KOMMISSIONSBERICHT

Geschäft No. 4099D

Abrechnung für den Neubau der Schule Gartenhof mit Sportplatzenerweiterung Im Brüel**Ausgangslage**

Anhang 1: Vergleich der Materialisierung der Aussenflächen

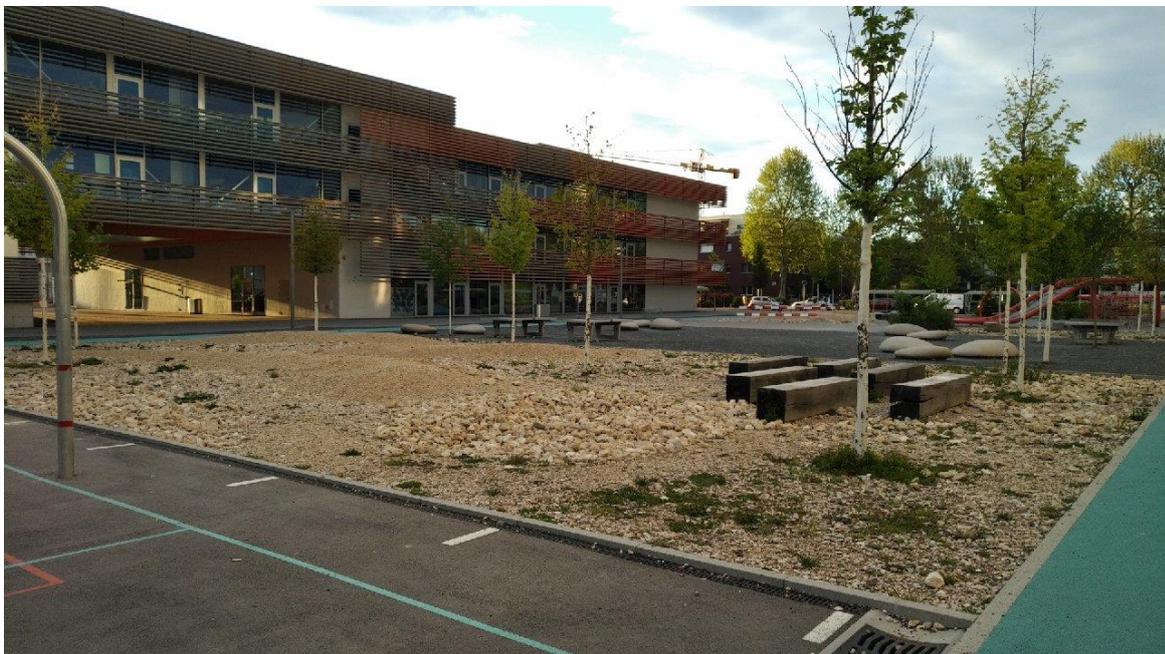
Die Gesamtqualität der Aussenraumgestaltung wird von der Kommission als ungenügend beurteilt. Ein Vergleich mit den Referenzbildern der Phase Bauprojekt zeigt, dass die umgesetzte Anlage nicht den vorgegebenen Referenzen entspricht (siehe Anhang 1).

1. Sämtliche in der vorgängig dargestellten Tabelle aufgeführten Punkte.
2. Die Umgebung wird entsprechend der Referenzbilder nachgebessert.
3. Der Trinkbrunnen im Aussenraum wird montiert und funktioniert.
4. Es liegt ein Unterhaltsplan für das Gebäude vor.
5. Es liegen sämtliche Revisionsunterlagen für die technischen Anlagen vor.
6. Die Funktionsstörungen an der gesamten Storenanlage sind behoben und sämtliche Storen sind per einem Stichtag abgenommen.
7. Eine zweckmässige und witterungsunabhängige Verdunkelungsanlage (Vorhänge) an den Fensterfronten ist für die effiziente Nutzung der elektronischen Wandtafeln vorzusehen.
